Controdeduzioni/risposte riferite alle osservazioni caricate sul sito web dell'agenzia provinciale dell'ambiente in merito al progetto denominato "Impianto di trattamento termico di rifiuti EEK Eco-Energy"

Allegato 1 “EEK – Aspetti ambientali”

Allegato 2 “EEK – Aspetti geotecnici”

Figura 1 Sezione geologica lungo una sezione NS del sito

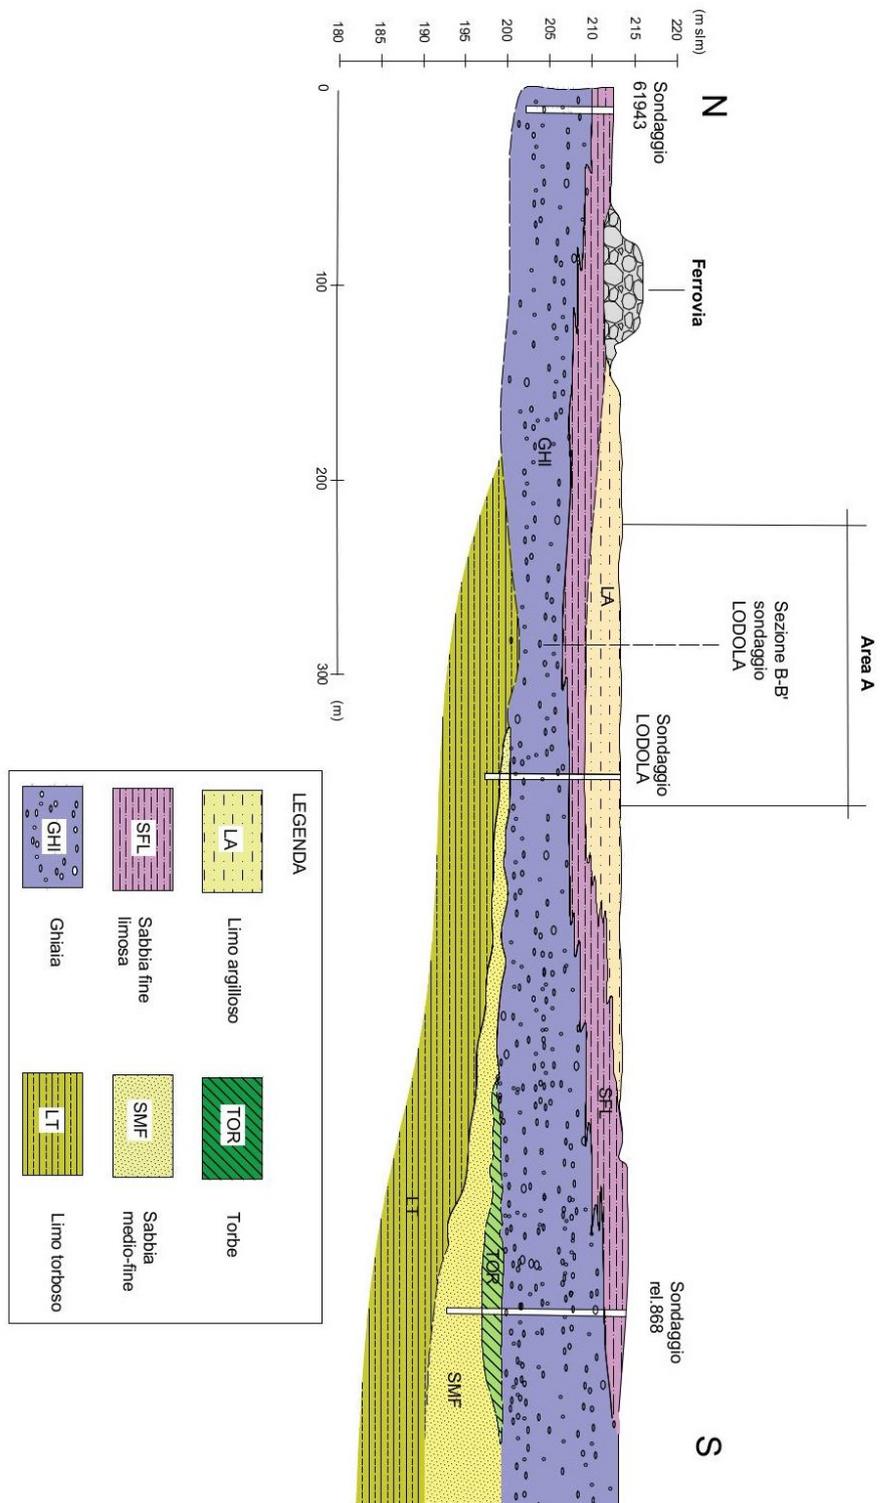
“Il sottosuolo geologico del sito proposto (Etschsand o torba) non sembra adatto a dimensioni così grandi (superficie di 3 ha, edificio alto 28 m e camino alto 45 m), poiché le corrispondenti condizioni statiche difficilmente possono essere create”.

Alla luce di queste informazioni è stato possibile ricostruire l’assetto del sottosuolo, come si può osservare in Figura 1.

Dalla prima ricostruzione stratigrafica appare evidente come siano effettivamente presenti orizzonti di torba, aventi caratteristiche geotecniche scadenti, per questa ragione il progetto prevede di realizzare le fondazioni indirette su pali, in questo modo i terreni più superficiali (limo argilloso e sabbia fine) verranno esclusi dall'onere di sopportare i carichi della struttura.

I pali verranno infissi negli orizzonti più profondi aventi le idonee caratteristiche portanti.

Inoltre, al fine di caratterizzare al meglio il sito e colmare sono in programma ulteriori indagini (in rosso nella figura successiva), in particolare verranno realizzati 4 sondaggi e 5 penetrometrie, disposti come in Figura 2.
